**RECUEIL DES AVIS ISSUS DE LA CONSULTATION  
AUPRÈS DES MINISTÈRES ET ORGANISMES**

**Objet :Projet Akasaba Ouest par Mines Agnico Eagle Itée (N° 3211-16-015)  
Analyse de la recevabilité de l'étude d'impact : 2<sup>e</sup> série de questions**

## Carte 8: Secteurs et zones de protection 2013-2018

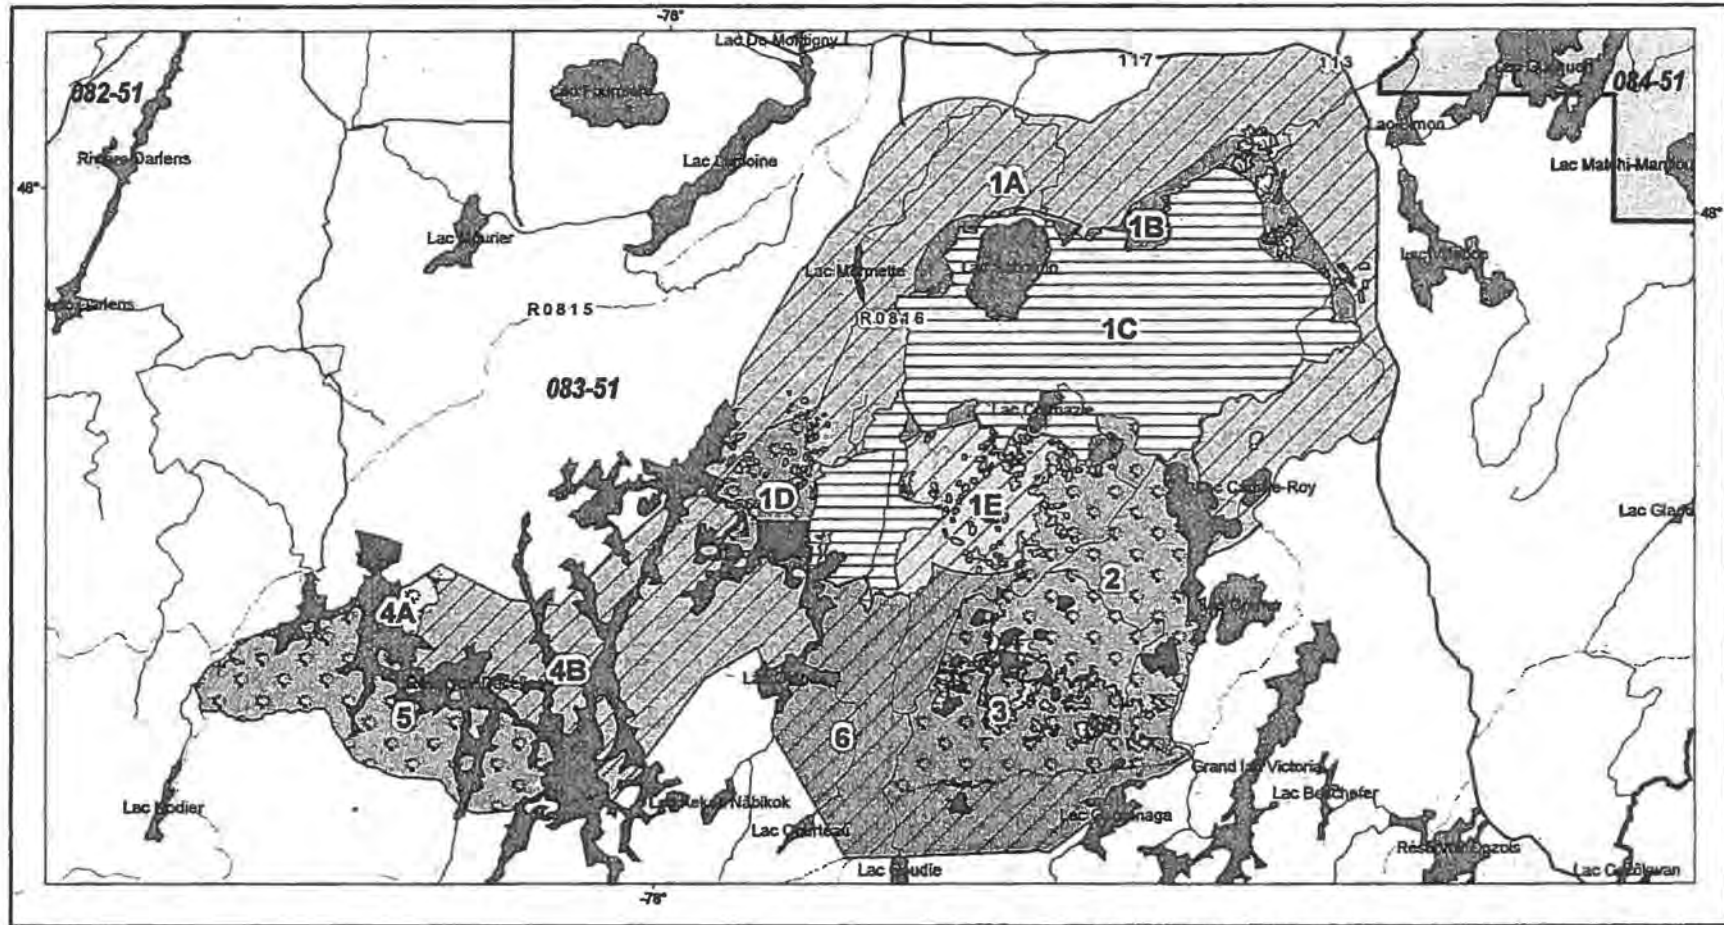
Le site minier et le chemin projetés se trouvent dans une zone tampon de protection du site faunique à caribou, tout près de la réserve de biodiversité des Caribous-de-Val-d'Or. Il s'agit de l'habitat d'une petite population de caribou forestier dont le statut est précaire et faisant l'objet d'un plan de rétablissement.

Le caribou est un animal extrêmement sensible au dérangement par l'activité humaine et très affecté par la présence d'infrastructures (bâtiments, chemins, etc.). Ces impacts sont assez bien documentés dans la littérature scientifique. On en trouve un résumé dans le Plan de rétablissement du caribou forestier au Québec (voir pages 40 à 46).
